Mission régionale d'autorité environnementale

**AVIS DÉLIBÉRÉ SUR
LA MODERNISATION DU
BARRAGE DU GRAND VIOREAU
COMMUNE DE JOUÉ-SUR-ERDRE (44)**

n° PDL-2022-6025

État des lieux des habitats impactés et rencontrés au sein de la parcelle compensatoire (source : étude d'impacts page 725)

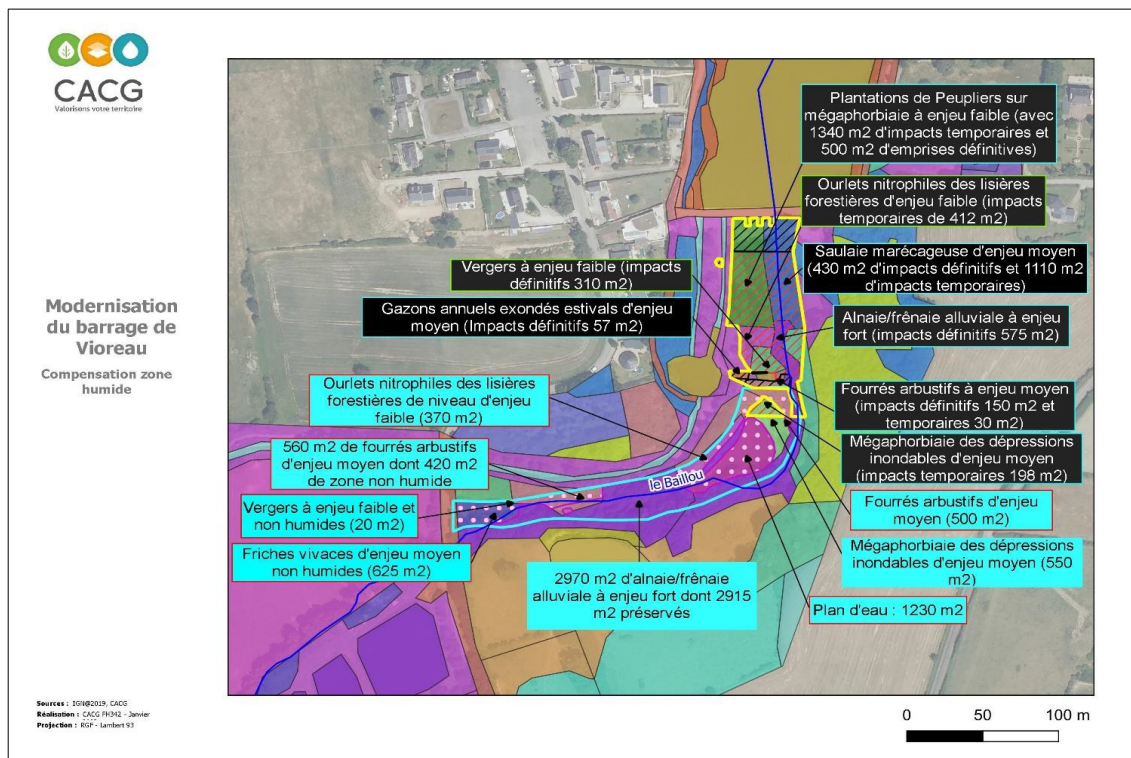
Cependant, le dossier apporte de la confusion à cette argumentation quand il présente quelques pages avant une autre carte montrant que ce secteur où les zones humides doivent être impactées temporairement avant leur restauration se présente comme une mosaïque d'impacts définitifs et temporaires.

Il est nécessaire d'apporter une clarification sur la nature des impacts que vont occasionner les travaux sur cette zone humide. Il est important de décrire précisément en premier lieu en quoi les impacts peuvent être qualifiés de temporaires et de donner des informations sur les éléments qui vont garantir le retour à une fonctionnalité initiale voire à un gain. La confusion apportée sur ce qui relève des impacts temporaires et des impacts définitifs ne permet pas d'estimer de façon assurée d'une part les surfaces impactées et d'autre part, les surfaces qui feront l'objet d'une restauration avec une possibilité de gain écologique. En l'absence de ces éléments, le dossier ne permet pas d'apprécier le gain de fonctionnalité des mesures décrites sur les zones impactées temporairement. La compréhension du respect des règles de compensation fixées par la SAGE Loire Estuaire notamment concernant l'équivalence en termes de fonctionnalité ne peut être faite sans l'apport d'informations basées sur une connaissance précise des surfaces impactées et de la nature de ces impacts et des gains de fonctionnalité attendus.

- **que le pétitionnaire expose d'une part les scénarios d'évitement et de réduction des surfaces de zones humides impactées en aval du barrage ;**
- **de préciser les surfaces de zones humides qui seront impactées temporairement et définitivement à l'aval du barrage en levant les contradictions existant dans le dossier ;**
